PROJEKT BUDOWLANY

SIEĆ ELEKTROENERGETYCZNA NN W MIEJSCOWOŚCI PETRYKOZY,
GM. BIAŁACZÓW, POW. OPOCZYŃSKI, WOJ. ŁÓDZKIE

Załączniki projektu budowlanego

| Nazwa zamierzenia budowlanego | <i>Budowa sieci elektroenergetycznej o napięciu znamionowym poniżej 1 kV (0,4kV)</i> |

Nazwa rysunku:
Plan Zagospodarowania Terenu

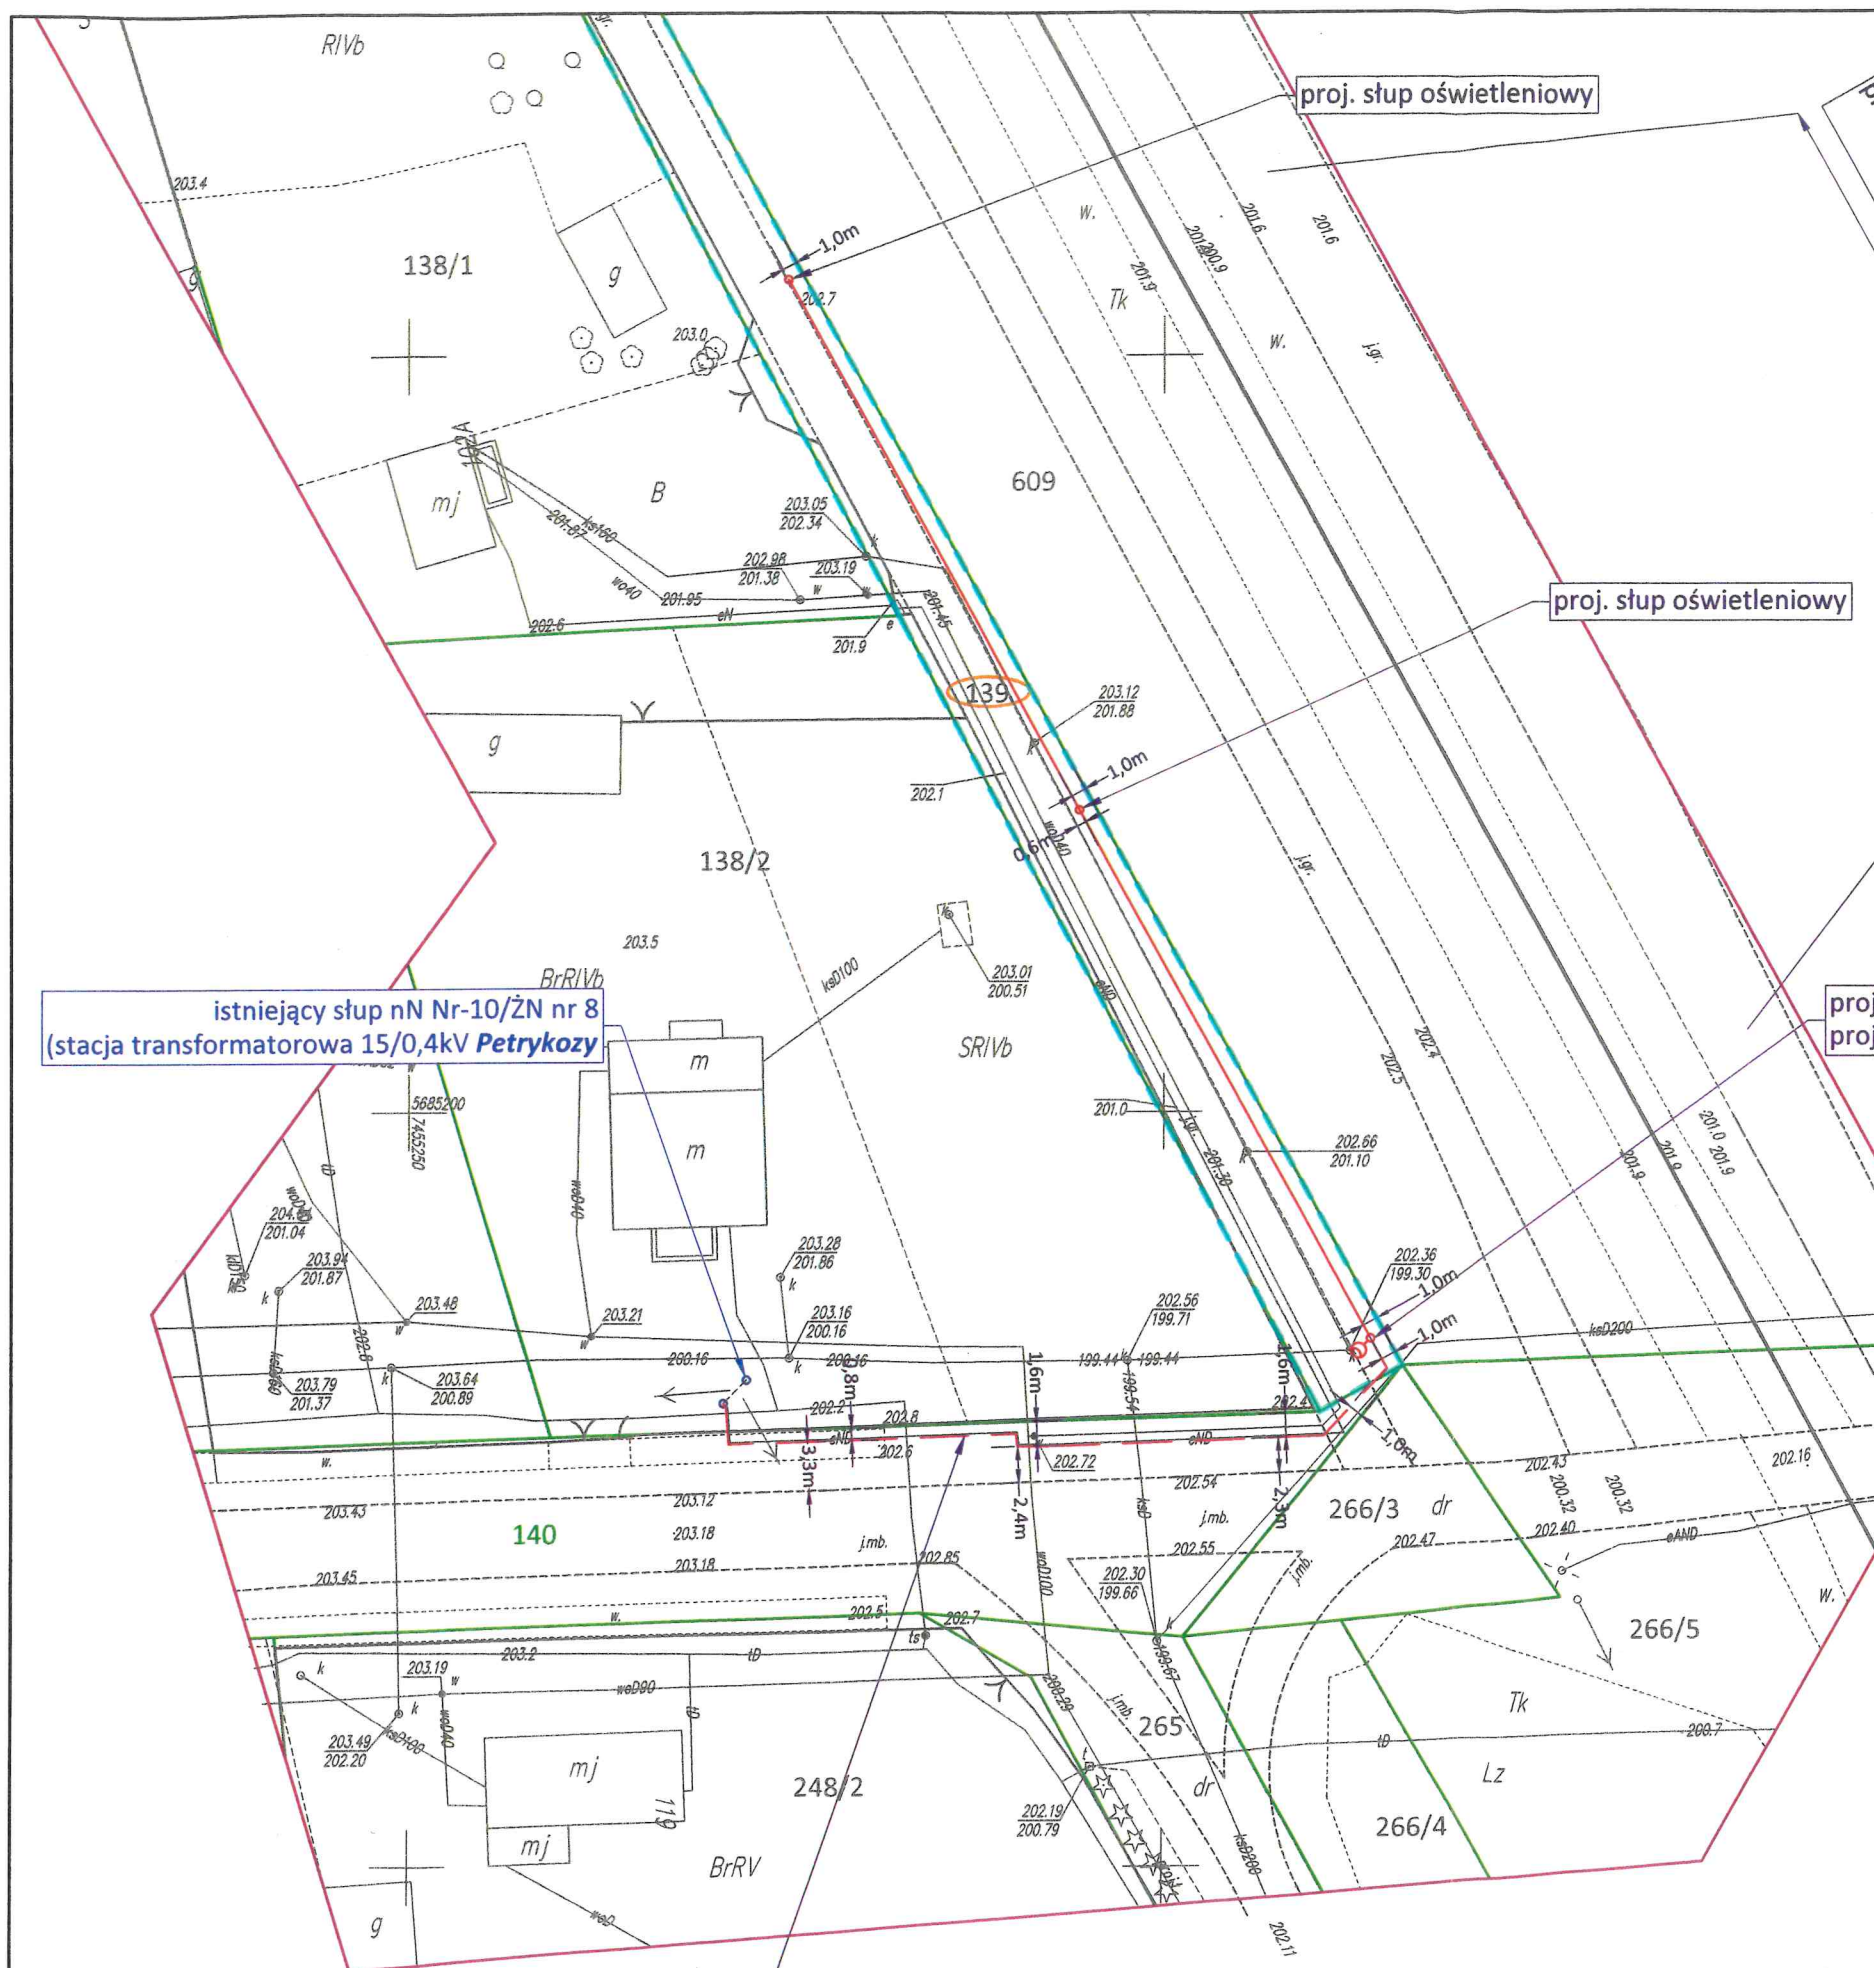
W odpowiedzi na wniosek złożony przez Pana Pawła Kowalczyka, Parczówek 47A, 26-307 Białaczów dot. uzgodnienia lokalizacji urządzeń oświetlenia ulicznego w pasie drogi wewnętrznej – działka nr 139 obr. Petrykozy określám poniżej następujące warunki:

1. Napowietrzny kabel energetyczny oświetlenia należy poprowadzić wg trasy określonej na rysunku graficznym kolorem czerwonym.
2. Napowietrzna linia kablowa oświetlenia winna spełniać warunki techniczne jakim odpowiadają napowietrzne linie kablowe oświetlenia oraz określone przepisami szczególnymi i PN.

3. W przypadku posadowienia słupa należy zachować szczególną ostrożność na urządzenia istniejące w terenie opracowania.
4. Wykonawca bądź Inwestor ponosi pełną odpowiedzialność za szkody i straty wyrządzone osobom trzecim w czasie prowadzenia robót budowlanych oświetlenia a także w okresie eksploatacji i utrzymania tych urządzeń.

Niniejsza mapa stanowi
załącznik do decyzji
nr. TU.4552.162.2021
z dnia 23.12.2021

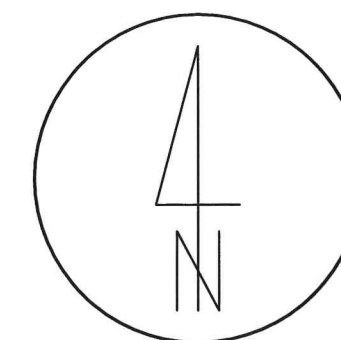
1. Linie napowietrzne umieścić na wysokości zgodnie z normą PN-E-05100-1:98 zwiększonej dodatkowo o min. 20cm dla ewentualnego podniesienia niwelety drogi.

2. Słupy zlokalizować w odległości minimum 2,4m od krawędzi jezdni.
3. Linie kablową zlokalizować maksymalnie przy linii rozgraniczającej pas drogowy w rurze osłonowej na całej długości pasa drogowego.

9. Wszelkie zmiany i odstępstwa od przebiegu przyłącza przedstawionego na mapie sytuacyjnej będącego podstawą wydania niniejszej decyzji należy ponownie uzgodnić w Zarządzie Dróg Powiatowych w Opocznie.
